## 取扱い製品切り替えのお知らせ

【変更前】 F-SE3-100-8D ⇒ **【変更後】 F-SE5J-100-8D**

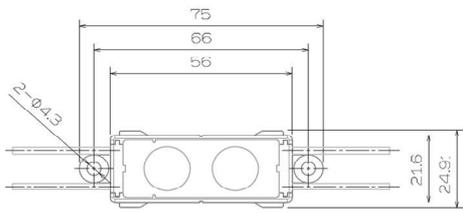
- ・製品型番の変更
- ・外観・外形寸法、重量の変更
- ・製品性能の向上（軽量化、発光効率アップ、1pcs 単位での使用が可能）

旧製品	新製品
<b>製品通称</b>	SHELL 3-100	SHELL 5-100
<b>製品型番</b>	F-SE3-100-8D	<b>F-SE5J-100-8D</b>
<b>外形寸法</b>	W62.0 × H33.0 × D9.3 (mm) 	<b>W75.0 × H24.9 × D11.0 (mm)</b> 
<b>重量</b>	22.0g (1pcsあたり)	<b>14.3g</b>
<b>製品ピッチ</b>	150mm	160mm
<b>カット可能数</b>	2pcs単位	<b>1pcs単位</b>
<b>連結数</b>	50pcs	<b>30pcs</b>
<b>配線色</b>	白	白
<b>配線種類</b>	UL1007 AWG18	UL1007 AWG18
<b>定格</b>	AC 100V	AC 100V
<b>消費電力</b>	0.85W (1pcsあたり)	<b>0.66W</b>
<b>発光色</b>	8D(昼光色5600K)	<b>8D(昼光色6500K)</b>
<b>平均演色評価数</b>	8D: Ra80	8D: Ra80
<b>使用温度範囲</b>	-20°C ~ +50°C	-20°C ~ +50°C
